# Tilleggsrapport

«Konsekvenser for reindrift ved utbygging av 420 kv-kraftlinje m.m. på strekningen Skaidi-Lakselv-Adamselv»  
(Naturrestaurering, 2020)

Oppdragsgiver: Statnett

| Dato                              | 01.07.2024   |

Snihkkárnjarga/Snekkernes, fra NIBIO Kilden.

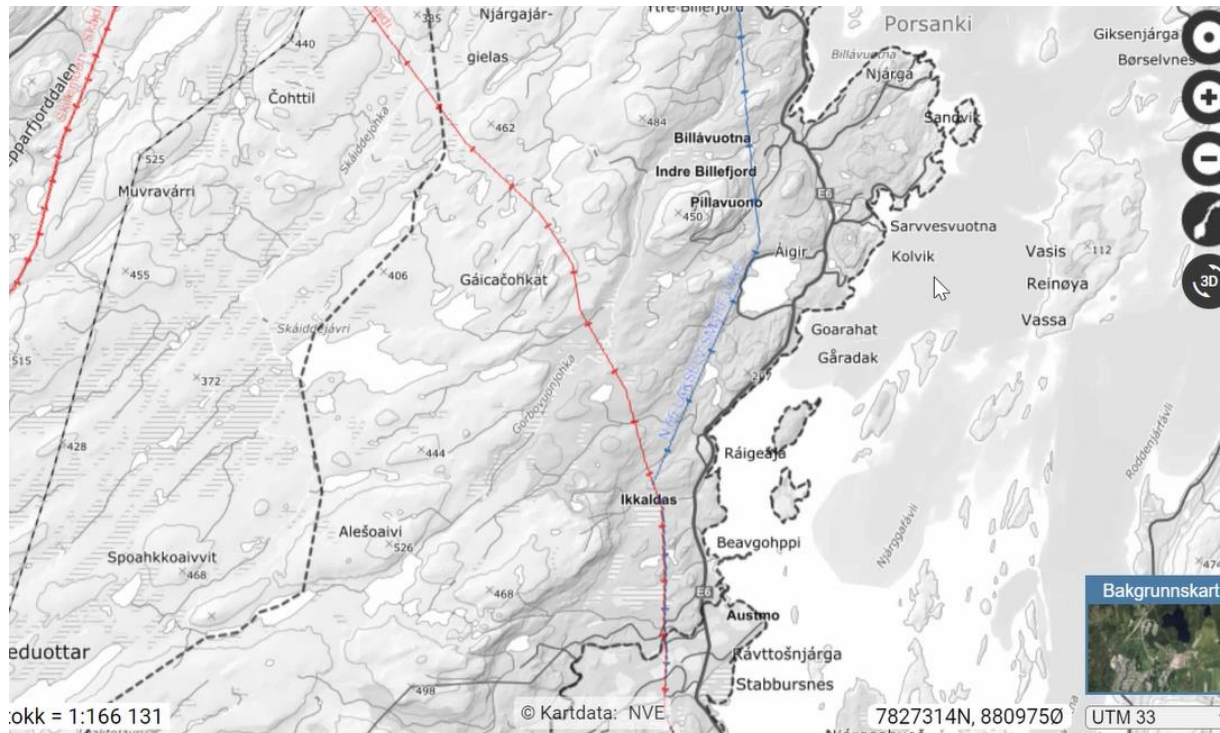
GW: Kan du evt. sende en Telespor/FindMy skjermdump fra Aug-Sep perioden som viser rein i akkurat dette området?

ALG: skal prøve å få det til (se nedenfor)

Billefjord, fra NIBIO kilden.

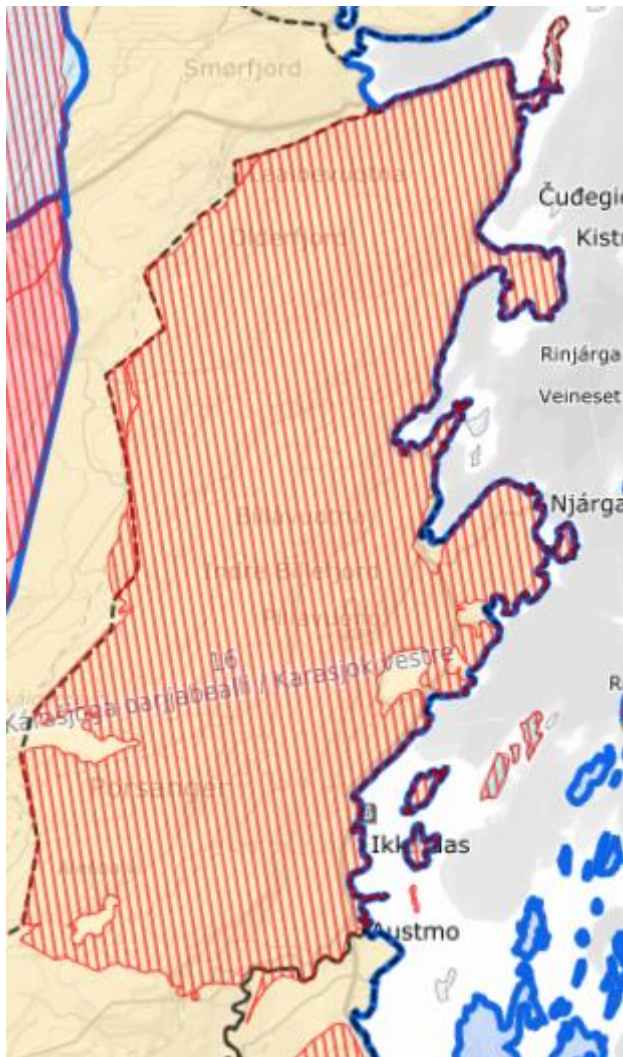
Står der hele dagen, så går de til beite – mest simler med kalv

Billefjord er ikke korrekt nordlig grense; andre luftingsplasser: litt nord i skogsgrense; okser går i Klubben

Går inn i vurdering av samlede inngrep. Resten av sommerbeiteområdene er IKKE mindre viktig.

Parringsland, fra NIBIO kilden

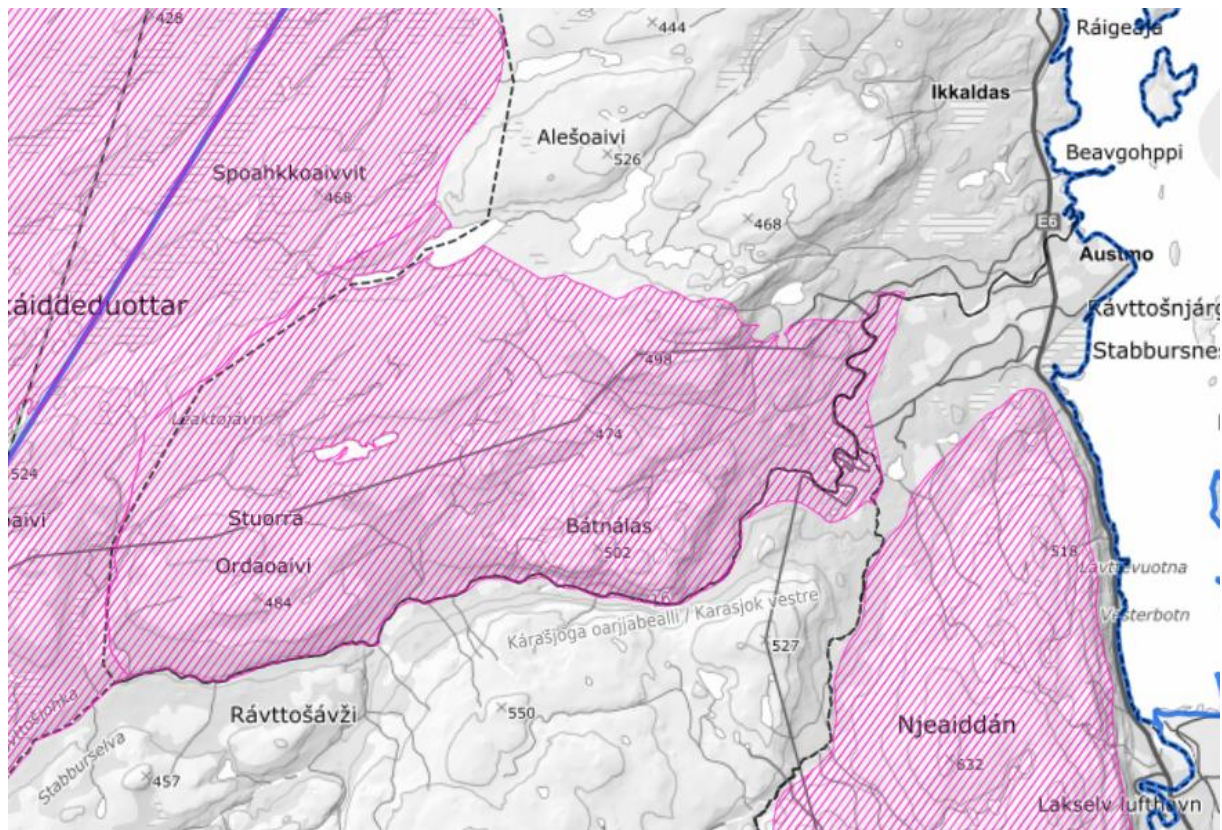
ALG: Parring sør for sperregjerde. Område fra gjerde til Stabbursdalen/elva?...er viktig for parring. Parring er minst like viktig som kalving. Alle områder er viktige. Ved skareføre trekker noe av reinen ned mot lavereliggende terreng, ved fjæra. Klima forandrer seg, og av og til må vi komme tidligere til sommerbeiteområdet. På sommerbeiteområdet parrer reinen seg, de kalver, de feiter seg opp og her blir også kalvene levert til slakteriet i september/oktober. Hele området er viktig til forskjellige ting; Ingen områder er tomt for rein. Vi bruker Telespor og FindMy – GW spør om kart.

EB: kart over brunstområdet.

EB: Se på Ikkaldas der blå og rød kraftlinje møtes. Beskrevet som sørligste punktet på det spesielle området. ALG mener det egentlig går helt ned til Siida grensen. Stuurra Jeahkir f.eks. et område der reinen skjuler seg for insekter og varme. Trekker tilbake til dalene og elva rundt omkring etterpå for å beite. Billefjord er heller ikke helt korrekt som nordlig grense, for der er det ikke plass til hele flokken. Noen rein har andre luftingsplasser mye lengre nord som f.eks. Vuolmmašvuopmi, Kluppunjárga, Veines, Kistrand. Kluppunjárga er planlagt industriområde.
